## 第1回アドバイザー会議を受けて

# 本事業における景観への取組み

## 第2回アドバイザー会議

# 第1回景観アドバイザー会議の指摘に対する回答

## ⑦：桁下は曲線で擦りつけ

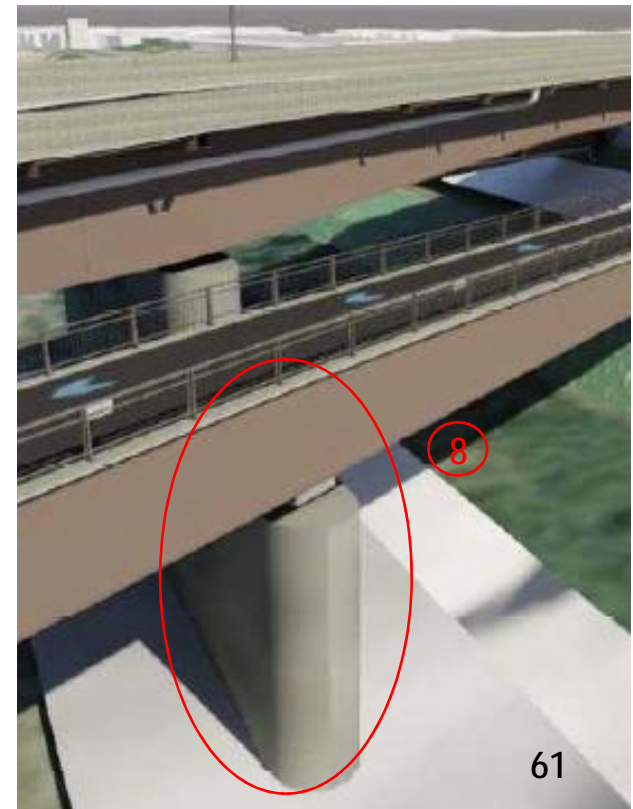
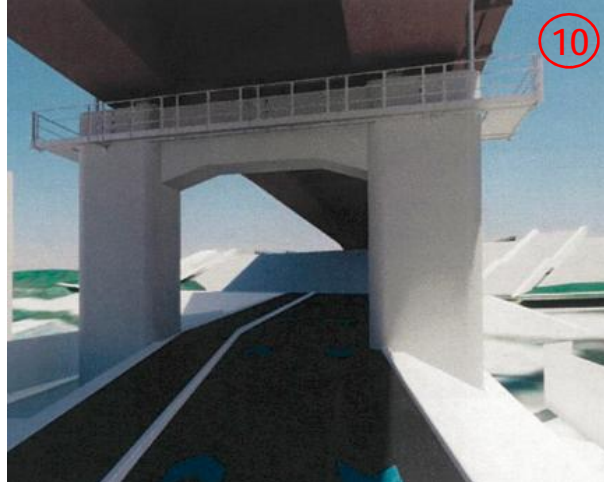
橋梁の構造。 (全体)。	薄く軽やかに、なるべくシンプルにすっきりまとめたい、というのが一つのコンセプト。	・橋梁形式や径間数については、経済性・施工性のほか、部材数が少ない構造等を評価に加え、シンプルな構造を検討した。 ・ <b>上部</b> 構造の桁高が異なり桁側面で形状変化が生じる区間は、 <b>桁下は直線ではなく有機的な曲線で擦りつけ</b> を行うなど、暖かみのある構造とした。
-----------------	--	--

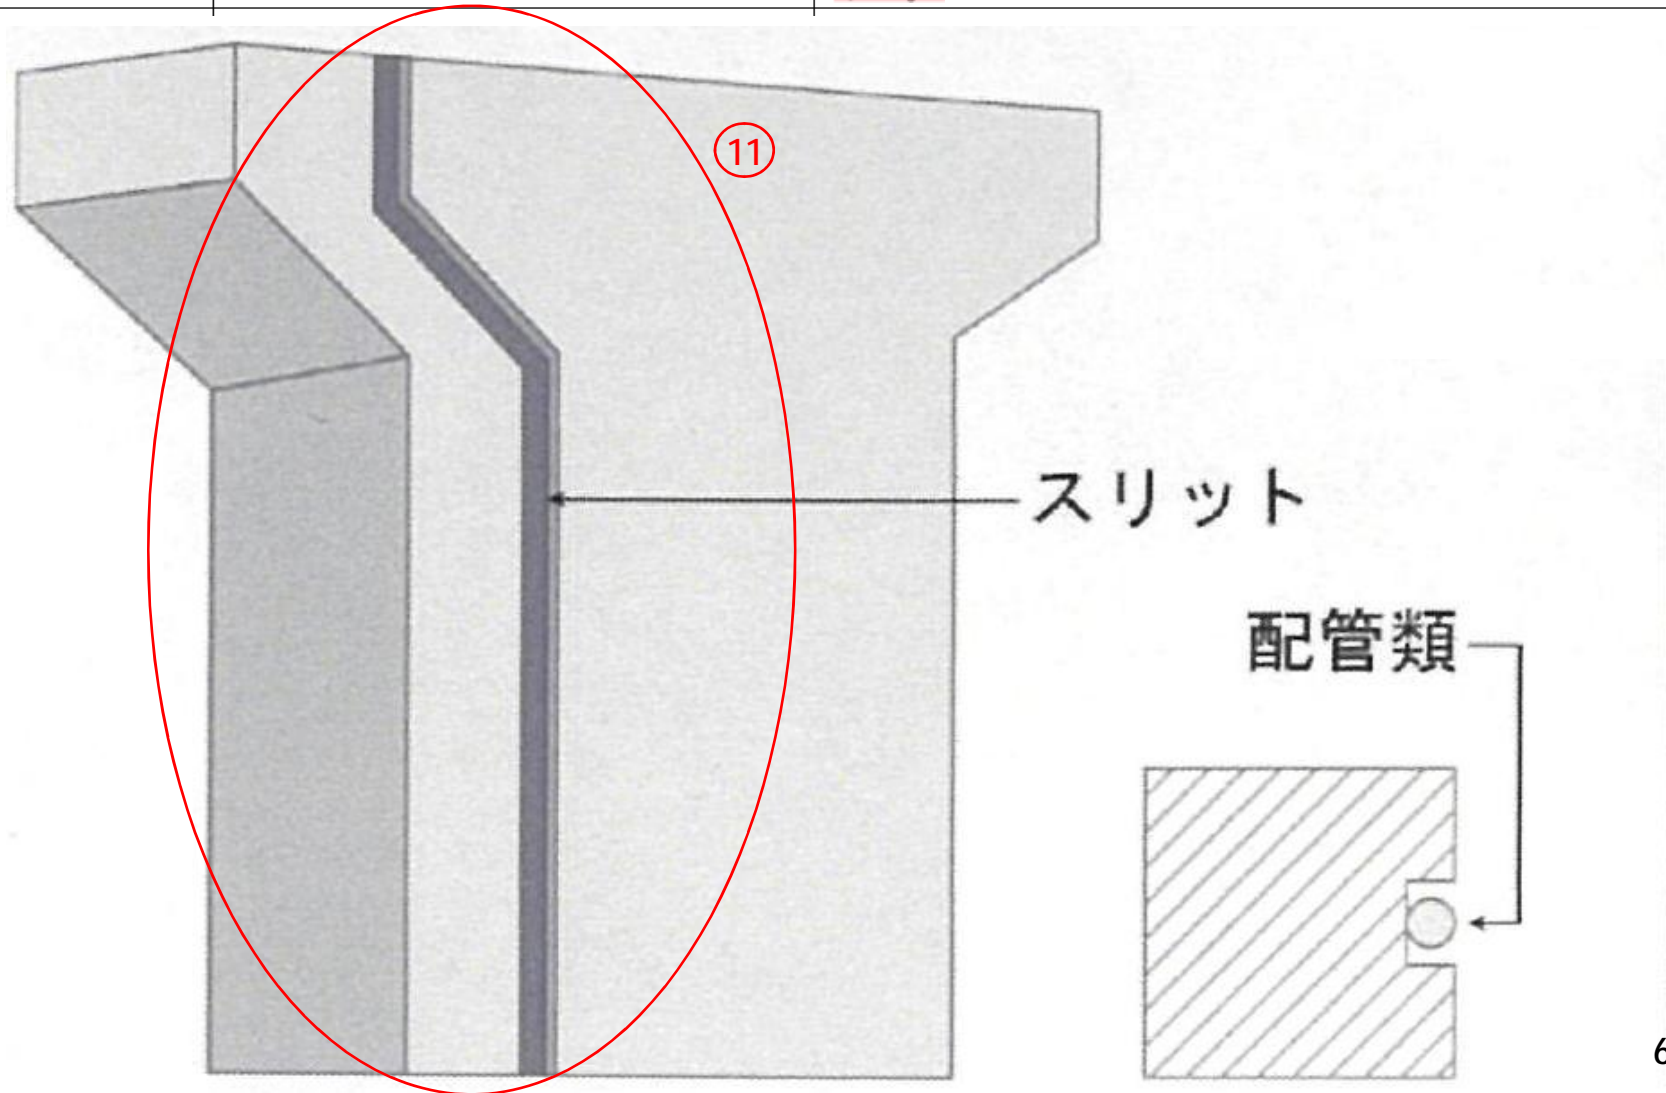
橋梁の付属物。	。	排水管は、できる限り橋上での排水に努め、露出配管は限定的なものとした。露出配管部分は、桁色等と同系色とし、橋脚部ではスリットを設けるなど配管が目立つことを避けた。
---------	---	---

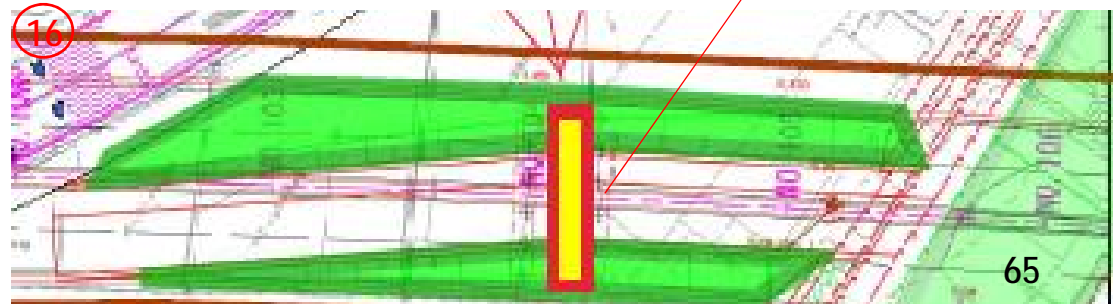
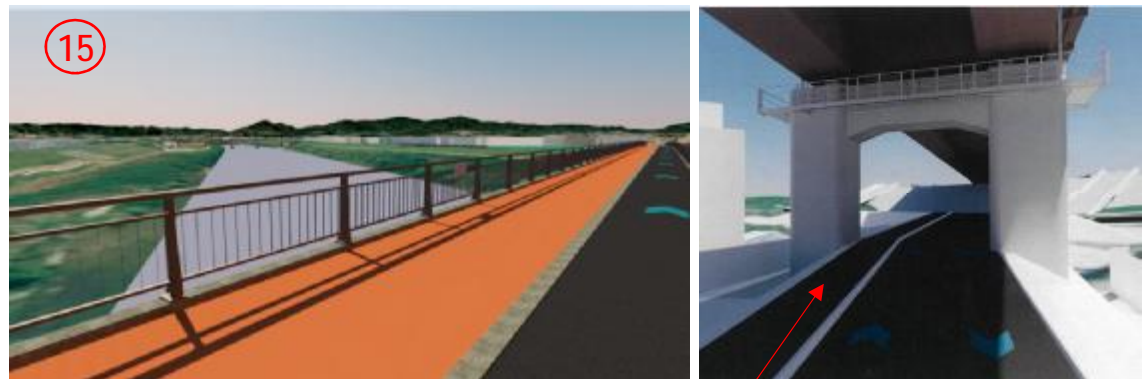
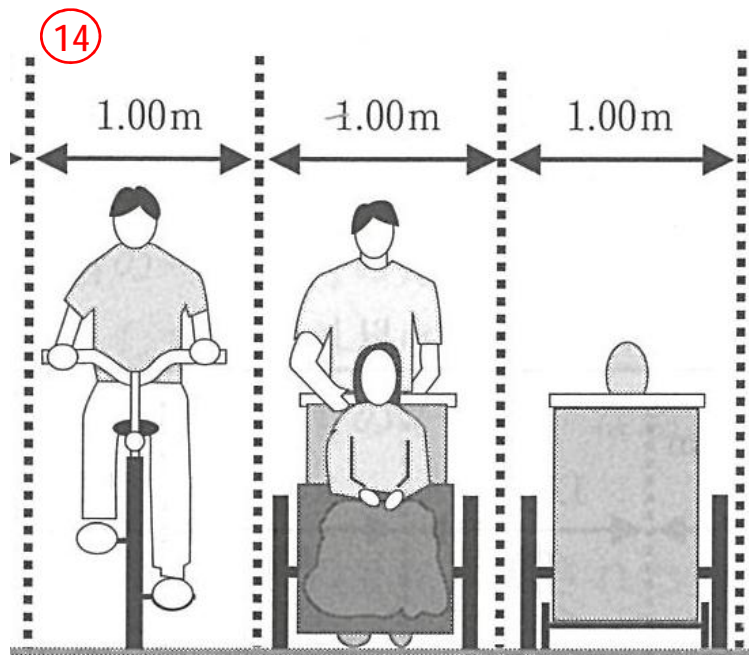
道路内からの眺望。歩行時の眺望。	橋梁上は、歩道と自転車道が構造的に分離されており、幅員(4.5m)も確保されていることから歩道上は安全に立ち止まって眺望を楽しむことができる。
走行時の眺望。	自動車通行時は壁高欄(H=800)が整備されており際立って特筆すべき眺望はないが、自転車道が整備されており、安全・快適に走行できるものと考えている。

⑭ 橋梁上は、歩道と自転車道が構造的に分離されており、幅員(4.5m)も確保されていることから歩道上は安全に立ち止まって眺望を楽しむことができる。 ⑮

・視点場となる橋梁上の歩道部分については、ベンガラ色で色彩検討を行った。 ⑯

・現道から堤防道路までは、堤防緑化との連続性を確保した緑化検討を行った。

・桁下に部分的に緑化を図ることで重量感の緩和に努めた。

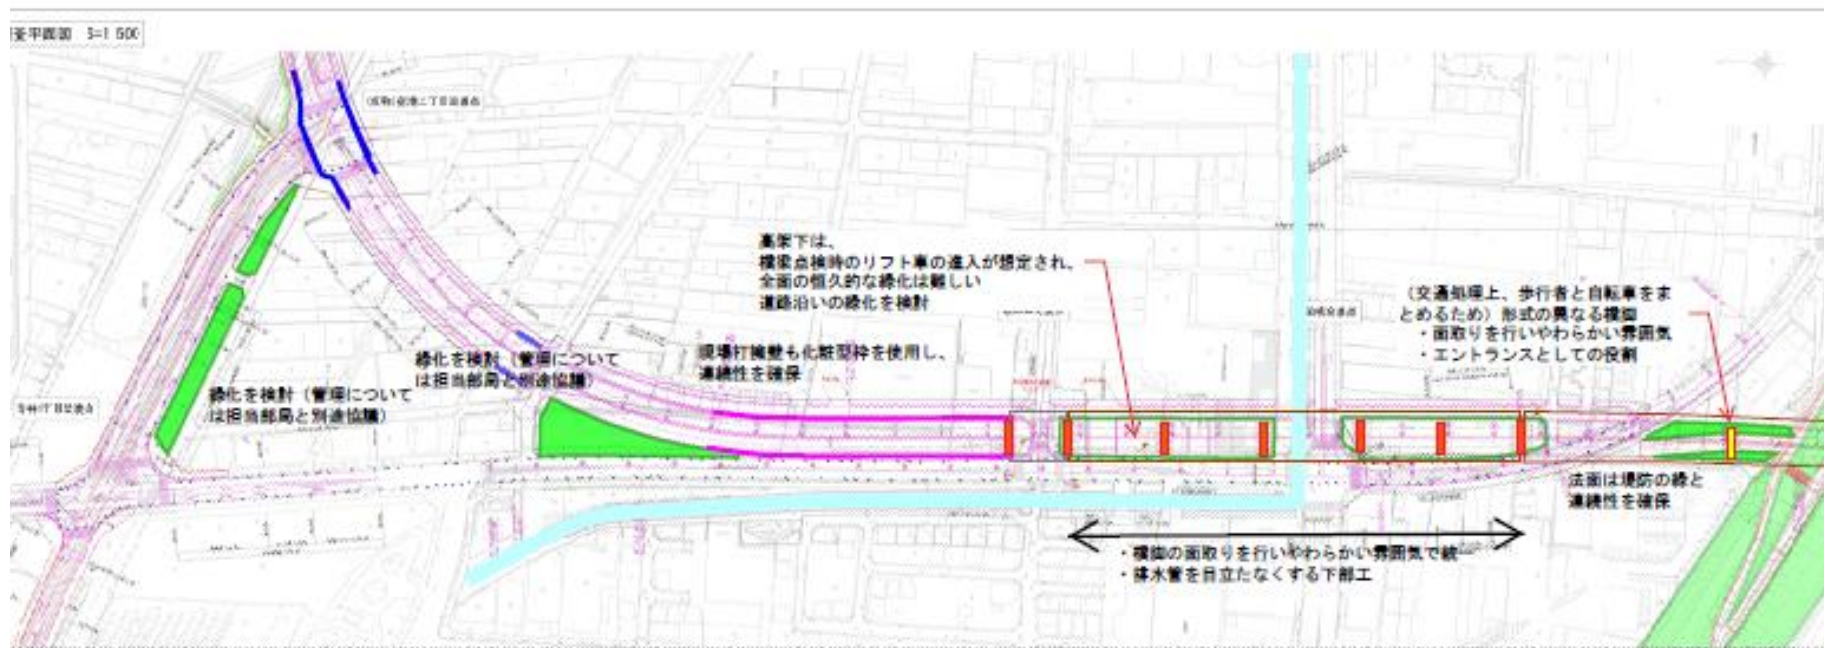
<p>緑の確保</p>	<p>↪</p>	<p>自転車関連の事故が半数に減少する中、自転車と歩行者の事故は1割減と横ばい状態。設計速度60kmの道路では歩行者と自転車を分離させた構造が望ましいため、自転車道の整備を優先した。</p> <p>残地や高架下等の部分的な緑化を行い、最小限の歩道幅員の中での緑化方法については適宜検討を行いたい。</p>
-------------	----------	--

⑩、⑪ 桁の色彩検討（生駒山や河川の緑、土色、夕日との調和を意識）

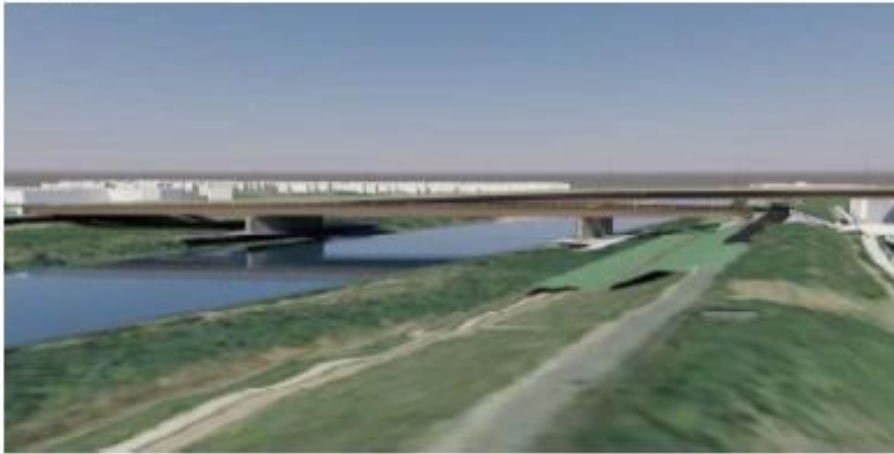
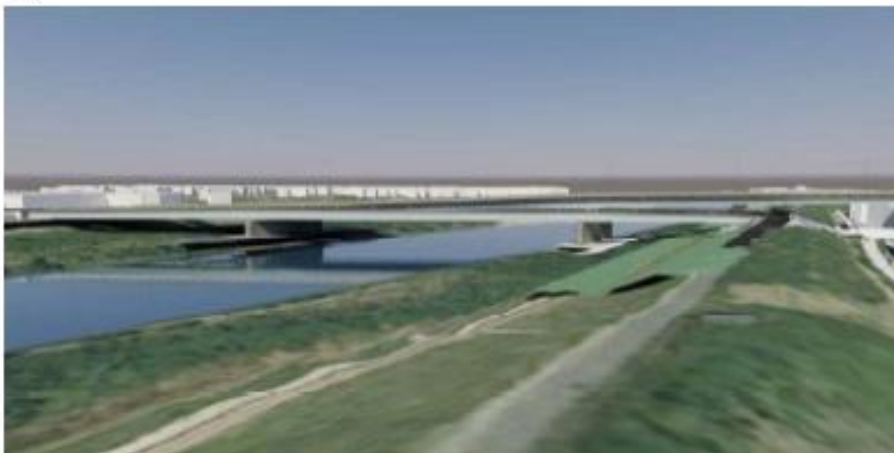
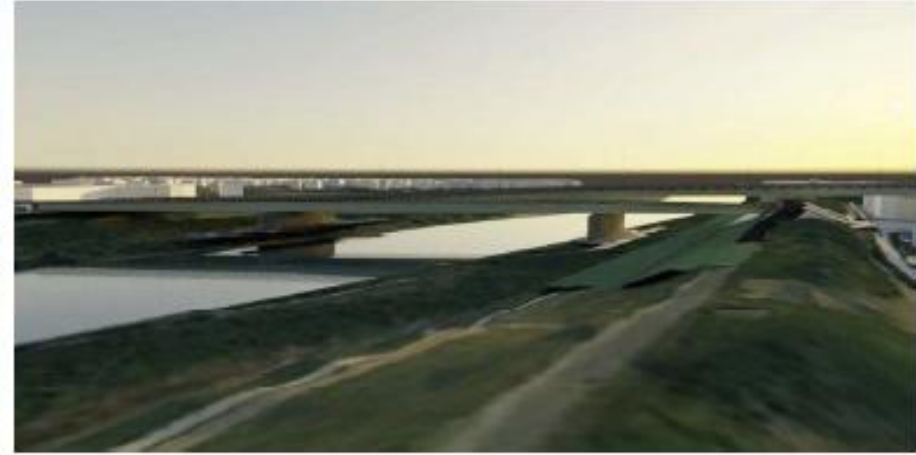
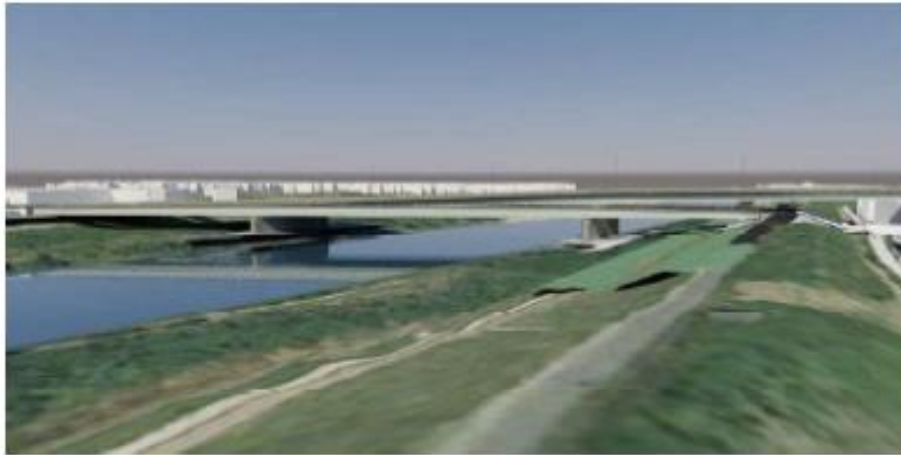
道路外からの眺望。	河川の景観は、川の水面と奥に見える山系との自然美との一体性を考慮。	どのような場所を視点場として考え、どのように見えるのかビジュアルで提示する。(CIM 検討)
桁の色彩 (全体)	憲房色はとても目立つ。 もう少し色が選択できるのであれば、考えられたほうが良い。	耐候性鋼材(化成処理済み)のさび色は比較的地味な褐色か黒褐色。 (1) 緑色と同様に人間の気持ちを落ち着かせる。 (2) 緑色やコンクリートによく調和する。 (3) 構造物の安定感をかもし出す。 (4) (保色性に優れる) などの特徴があり、大和川景観眺望地域では、生駒山の緑、河川の緑と調和すると考えている。 市街地においては、安定性を感じさせるものであり、架設当初は目新しいものとして認識されるが、馴染んでくるものと考えている。
桁の色彩 (桁裏)	桁裏・階段裏は高明度かつ低色彩の色との基準に対し、耐候性鋼材の茶色は合致していない。	桁下においてはさび色が重量感を感じさせる可能性があり、高架下の道路沿いに植栽を設けるなど配慮し、さび色だけでないトータルの色彩で調和を検討した。 (基準と外れるが、当該地での周辺との調和を説明)

耐候性鋼材

- 周囲との調和が図れており、落ち着いたある耐候性鋼材（茶系統）を採用
- 緑色と同様に人間の気持ちを落ち着かせる
- 鉄やコンクリートの色と調和
- 構造物の安定感をかもし出す
- （保色性に優れる）

①②、②③ 防護柵のデザイン、色彩検討（背景の河川、本線橋を意識）

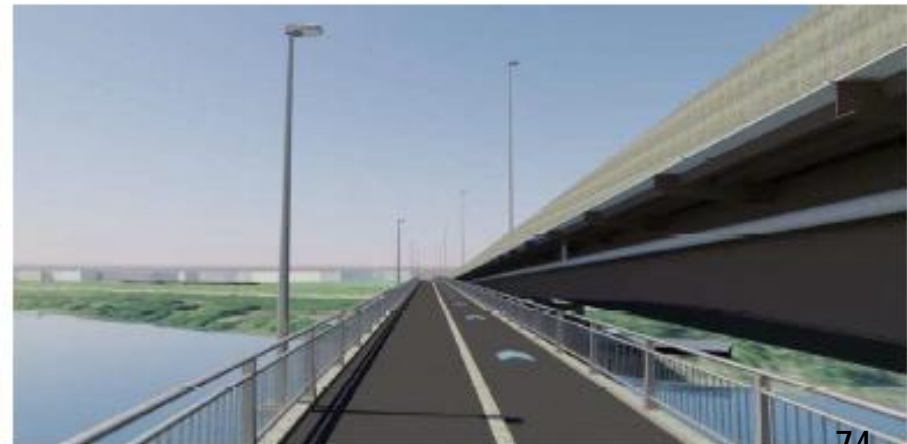
欄干。	背景が何かを考えて検討。	<ul style="list-style-type: none"> <li>・標準品・景観対応品などでの景観的な違いを比較（色彩含む）。</li> <li>・橋上歩道外側<sup>17</sup>は見上げる視線、中側<sup>18</sup>らは河川敷が背景となるため、銀色・グレーを検討。地上部は、ダークブラウンを検討。</li> </ul>
道路舗装。	自転車道もすべて青色でなくてもよいのでは。	<ul style="list-style-type: none"> <li>・交差点部分や起終点などは自転車通行帯の明示が必要のため限定的な着色とした。中間部は進行方向を示す矢印・矢羽根等を検討した。</li> <li>・堤防へ上がる道路は、<sup>19</sup>歩道・自転車道のみとなるため、歩道部をベンガラ着色、自転車道の一部青塗装・矢印等で明示することを予定。</li> </ul>

本線の上部工との調和にも配慮しダークブラウンを採用

⑧ 光の干渉に注意し総合的にデザイン

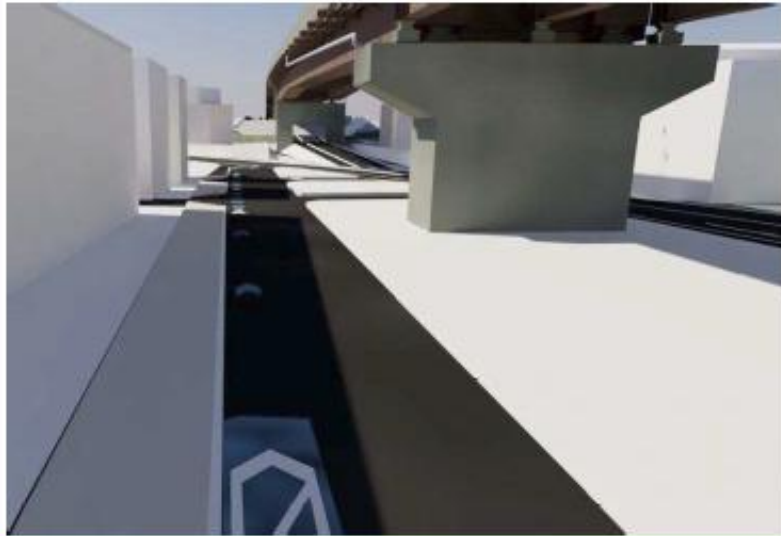
<p>道路照明 ◦</p>	<ul style="list-style-type: none"> <li>・ 夜間景観が良好になるように配慮 ◦</li> <li>・ 3本の橋梁が近接している特殊性 ◦</li> <li>・ 光による害が生じないように配慮 (生態環境は対象外) ◦</li> </ul>	<ul style="list-style-type: none"> <li>・ 道路外への照度や側方への明るさを踏まえて複数案で比較 (「参考資料③」参照) ◦</li> </ul>
---------------	--	--

全案共に対象道路を照らし安全を確保できる最低限の光源としているため、光の干渉による影響は小さいと考えられるが、歩道橋部で照射位置が低く対象(歩道・自転車道)のみを照らすことに長けた高欄照明を採用。

④ 橋脚形式の統一感

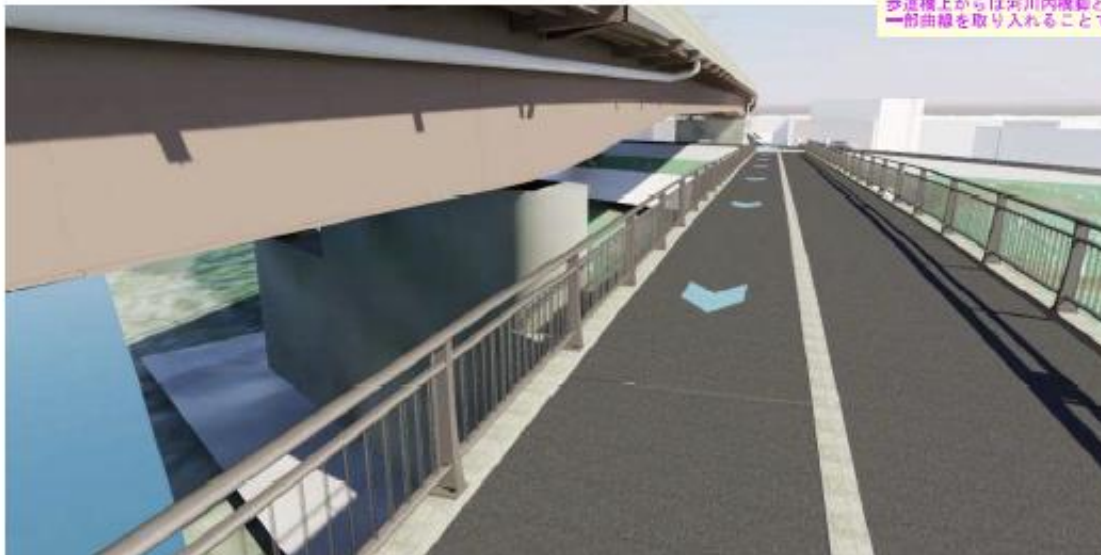
橋梁の構造 (下部工)	橋脚の構造が統一されていないことは連続性に欠ける。	⑧ ・下部工は、柱角部の曲面化を図るなど威圧感の抑制に努めた。(「参考資料③」参照) また、⑨ 一部化粧型枠などによる意匠を加えることも検討。 ・大和川堤防北側(旧中以南)の橋脚の形状が一部異なるが、限られた土地の中で橋脚と歩道・自転車道の構造を両立させた結果、交通安全上このような形状となった。この⑩ 橋脚下だけ歩道・自転車道として利用しており、大和川渡河橋へのエントランスとして役割を担えると考えている。
----------------	---------------------------	--

- ・高架部では1箇所だけラーメン橋脚
- ・P1～P6橋脚を張出し式で統一すれば近接道路からの見え方に違和感はないと考えられる。
- ⇒P1～P6橋脚を河川内と同じ壁式橋脚に統一するメリットはないため張出し式橋脚を採用
- ⇒配慮として面取りなどで曲線を取り入れる。

歩道橋上からは河川内橋脚とラーメン式橋脚の二種が見えるが、  
一節曲線を取り入れることで違和感はないと考えられる。

## ① 主要な施設からの眺望

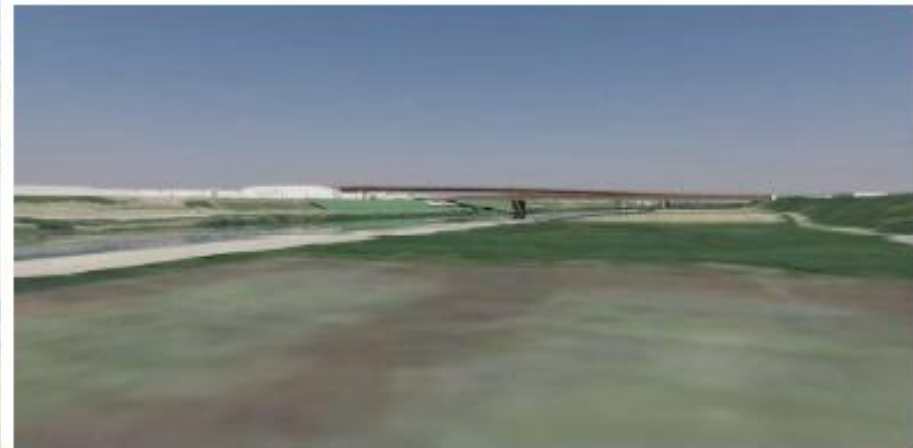
全 体 (景観に対する 考え方)	検討すべき事項・配慮すべき視点に 一言一句、正しく回答すること	以下の通り <b>①</b>
	景観というものをどう認識している かが重要	対象が <b>どのような環境の中にあり、どのような景観となる か意識</b> した説明を行う。
橋梁全体	・ランドマークにならざるを得ない ・周りから見たときにどのように見えるか 検討が必要	<b>②</b> ランドマークとして認識して、河川堤防上、運動広場、 近接橋等からどのように見えるか <b>ビジュアルで提示</b> する。 (CIM検討) <b>③</b>

- ・鋼床板箱桁を採用し支間長を長くすることで、下部工基数を減らし、すっきりとした見た目となるように配慮
- ・色彩は周辺の緑と調和する茶系統を採用
